DECISION D'OCTROI DU PERMIS D'URBANISATION

Considérant que **l'Administration communale de TENNEVILLE** a introduit une demande de permis d'urbanisation relative aux biens sis à Tenneville et cadastré Tenneville / 2^{ème} Division / Champlon / Section B / n^{os} 2326d5, h5, n, n3, m, v4, w4, 2331a3, d3, g2, g3, h2, h3, m2, n2 ; 2343h ; 2344w4, z4 en vue de la création de 11 zones urbanisables afin d'y construire des logements sous forme d'habitations unifamiliales, de type « kangourou » ou intergénérationnelles ;

Concerne : Demande de permis d'urbanisation « rue Grande-Champlon » phase I

Détail :

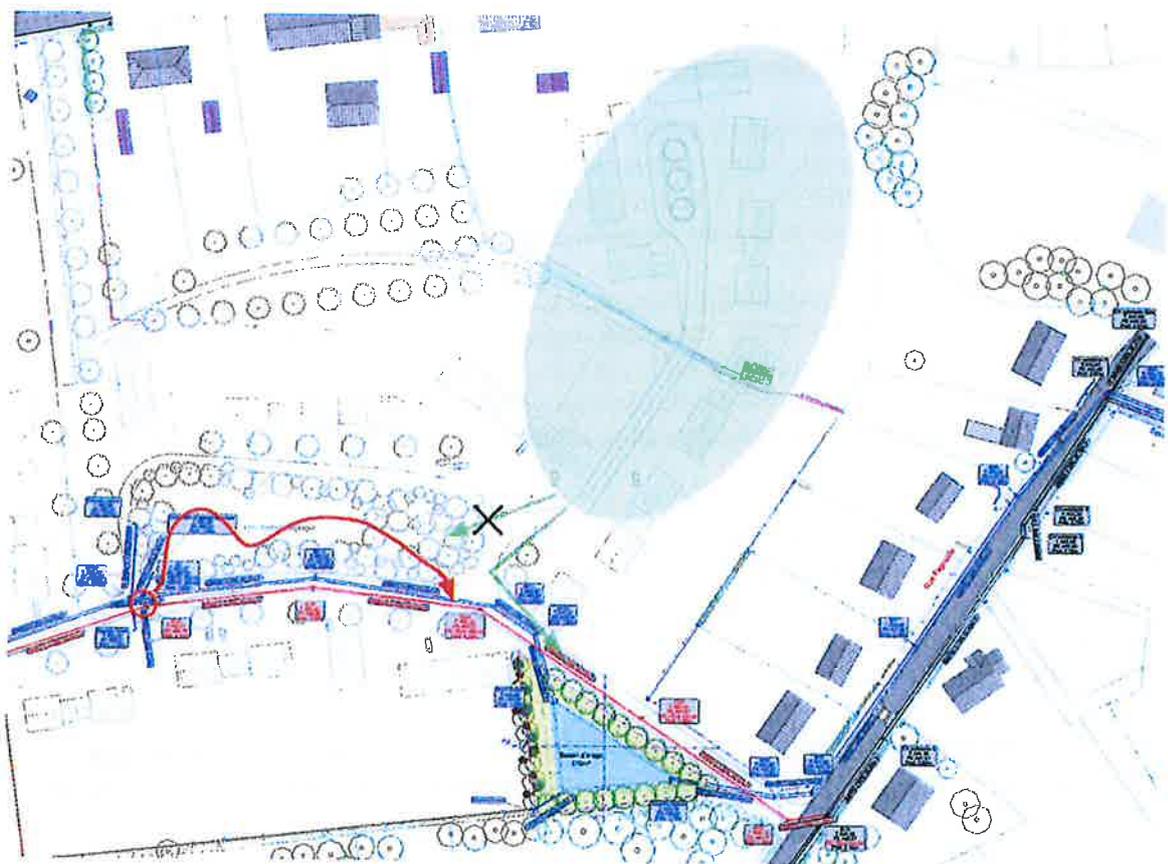
1. L'implantation du bassin au sein du RUE ne permet pas l'égouttage complet de la zone. La partie Nord du site du RUE (partie verte dans le plan ci-dessous) ne peut pas techniquement être égoutté vers le bassin prévu au centre du site. Elle l'est si on place un bassin d'orage à l'endroit préconisé dans le permis d'urbanisation.

2. La zone humide paysagère est toujours présente. La réalisation de la zone humide est toujours prévue, elle fera néanmoins l'objet d'un aménagement ultérieur. A cet effet, un déversoir d'orage est placé à la limite sud-ouest de la zone humide (entourée de rouge dans le plan ci-dessous). Un déversoir d'orage est habituellement utilisé pour séparer les eaux usées et les eaux claires ; celui-ci visera à séparer les eaux claires pour leurs faire emprunter deux chemins différents :

- Le premier chemin dirige les eaux claires dans la zone humide en empruntant, par exemple, un chemin qui suit la flèche rouge sur le plan ci-dessous. Ainsi, avec la réalisation de ce déversoir d'orage, il sera possible de décider de l'ouverture du diamètre pour réguler le débit qui se dirige vers cette zone et donc permettre d'amener plus ou moins d'eau en fonction du projet qui sera retenu.

- Le second chemin n'est emprunté qu'en cas d'orage, afin de ne pas inonder la zone humide. Ce chemin poursuit son chemin vers le bassin d'orage, qui sera donc utilisé une dizaine de fois par an à peu près.
